**AVIS RELATIF À LA PROTECTION
CONTRE LES EVENTUELS EFFETS NOCIFS ET NUISANCES
PROVOQUÉS PAR LES RAYONNEMENTS NON IONISANTS
GÉNÉRÉS PAR DES ANTENNES ÉMETTRICES STATIONNAIRES**

Commune : DURBUY - Exploitant : PROXIMUS

Référence exploitant : 86DRP_01

Rapport n° 696 / 2025

Figure 1 : Vue en plan des lieux de séjour et des points de contrôle

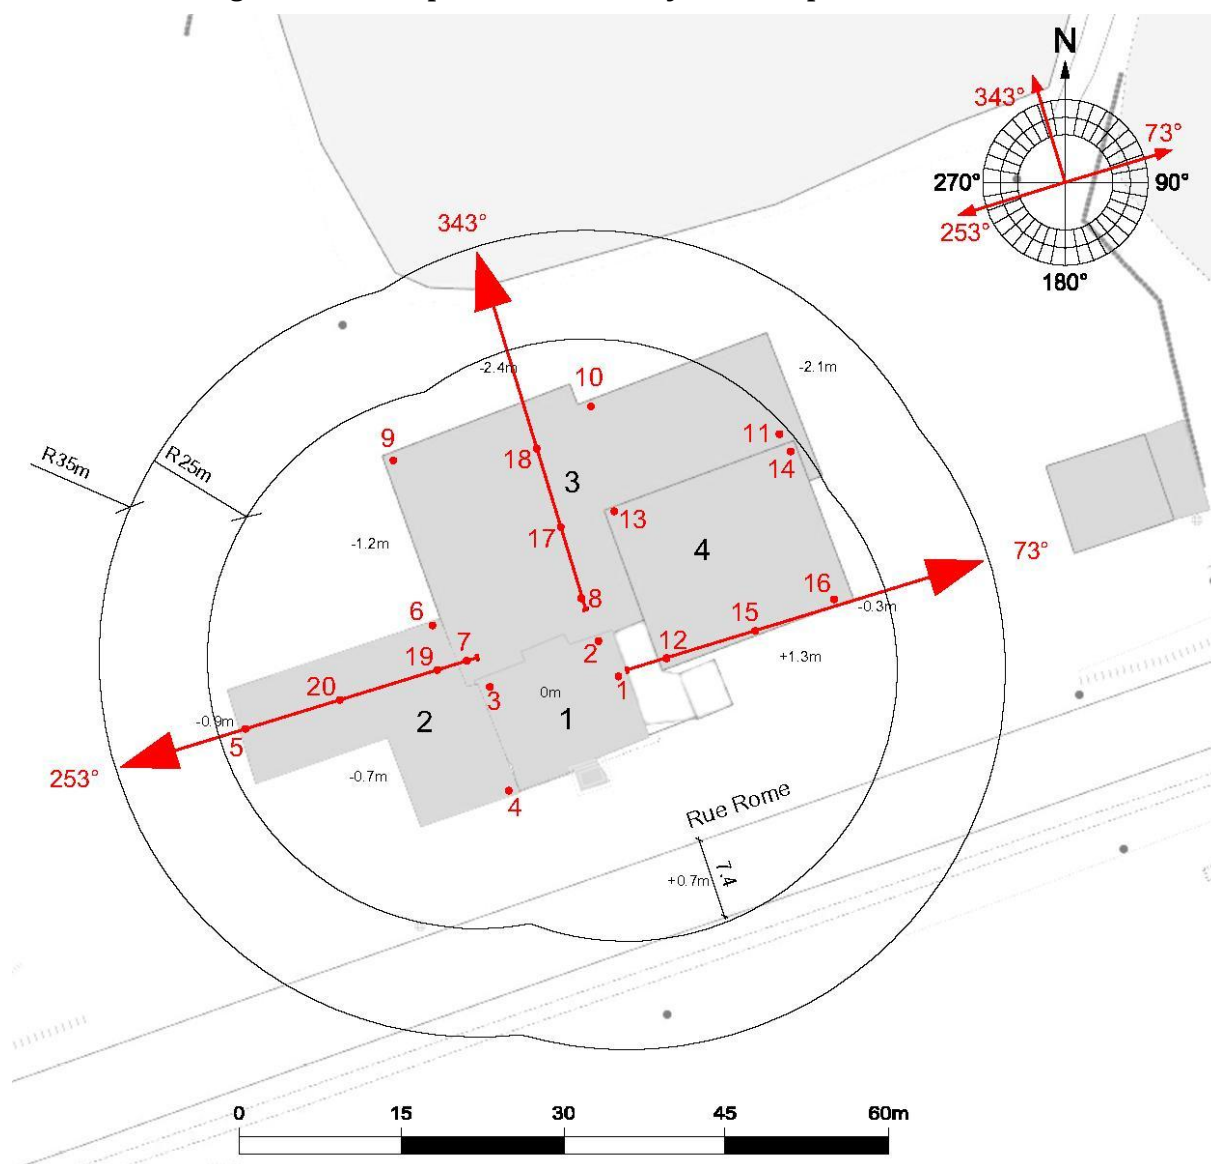
- le numéro du point de contrôle repris sur un des plans de la figure 1;
- le numéro du LS dans lequel se trouve le point de contrôle de la 1^{ère} colonne ;
- l'atténuation d'obstacle prise en compte pour le calcul de l'indice d'exposition dans le LS ;
- le résultat du calcul de l'indice d'exposition.

En ce qui concerne les antennes de l'installation mentionnées dans le tableau 1, la distance maximale à laquelle la limite pourrait être atteinte, à l'extérieur, est égale à 24,1 m. S'il n'y a pas de LS à une distance inférieure, les antennes respectent forcément la limite d'immission.

Dans le cas des LS situés à l'intérieur des bâtiments, une atténuation d'obstacle est prise en compte et il en résulte que la distance maximale à laquelle la limite pourrait être atteinte se réduit à 19,5 m.

Les résultats de l'évaluation décrite au paragraphe 4 indiquent que les antennes émettrices stationnaires de l'installation faisant l'objet du présent avis ne produisent pas, dans un lieu de séjour, un rayonnement électromagnétique maximum supérieur aux limites fixées à l'article 4 du décret.

Figure 2 : Vue en plan des installations d'antennes dans un rayon de 300 mètres autour de l'installation faisant l'objet de la demande d'avis

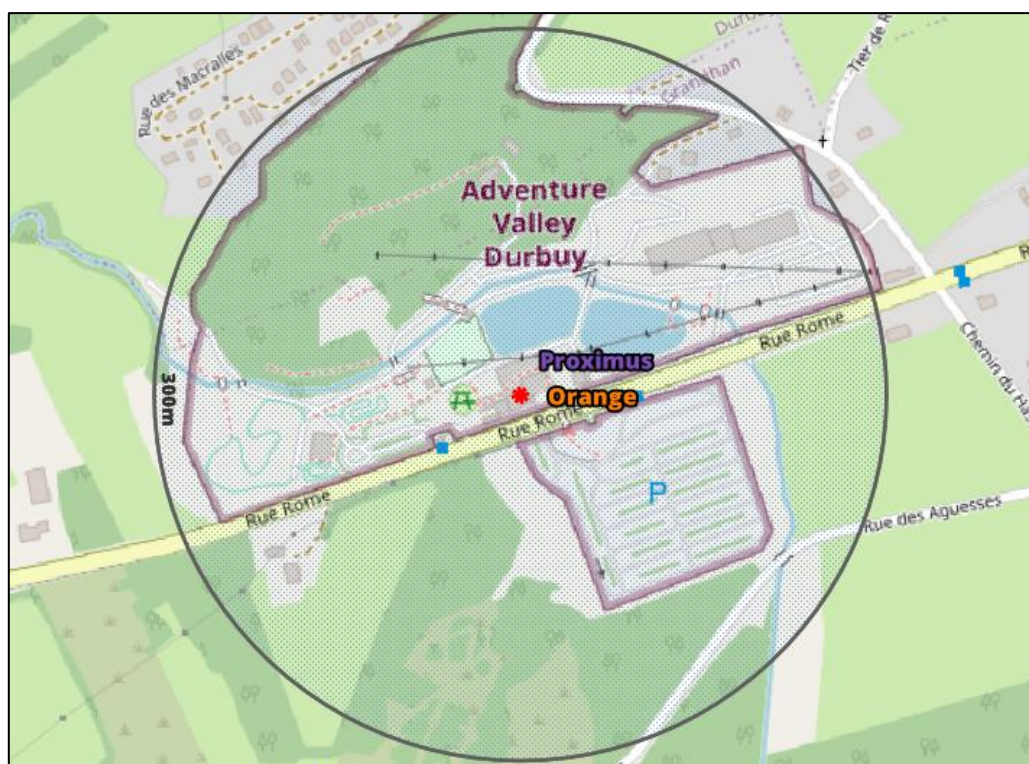
Le plan en projection verticale de la figure 2 indique la localisation des installations d'antennes émettrices stationnaires visées par le décret et situées dans un rayon de 300 mètres autour de l'installation référencée dans le paragraphe 2 et localisée au centre du cercle. Les données de localisation de ces antennes et les avis correspondant sont accessibles via le cadastre en ligne des antennes émettrices stationnaires⁸. Les installations prises en compte dans l'évaluation du respect de la limite cumulative sont les installations d'antennes émettrices déclarées en service par l'exploitant à la date du présent avis, à l'exception de l'installation référencée dans le paragraphe 2 et éventuellement d'autres installations ayant fait l'objet d'une demande d'avis à la même date et qui sont situées à l'intérieur de la zone de 300 mètres de rayon.

- c) dans tous les autres cas, il a été vérifié que la limite cumulative définie à l'article 4, §2 du décret n'est pas dépassée dans les lieux de séjour sur base du nombre d'installations localisées dans la zone d'évaluation de 300 mètres de rayon représentée dans la figure 2, de leur localisation ainsi que des données inscrites dans la figure 1 et au paragraphe 4 du présent avis et dans les avis attestant le respect de la limite par installation ou de la limite abrogée de 3 V/m relatifs aux autres installations reprises dans la figure 2.

Compte tenu des considérations ci-dessus, il apparaît que l'intensité du rayonnement électromagnétique généré, dans les lieux de séjour situés dans un rayon de 300 mètres autour de l'installation référencée dans le paragraphe 2, par l'ensemble des antennes émettrices stationnaires de l'ensemble des exploitants du même site d'antennes émettrices stationnaires respecte la limite fixée à l'article 4, § 2 du décret.
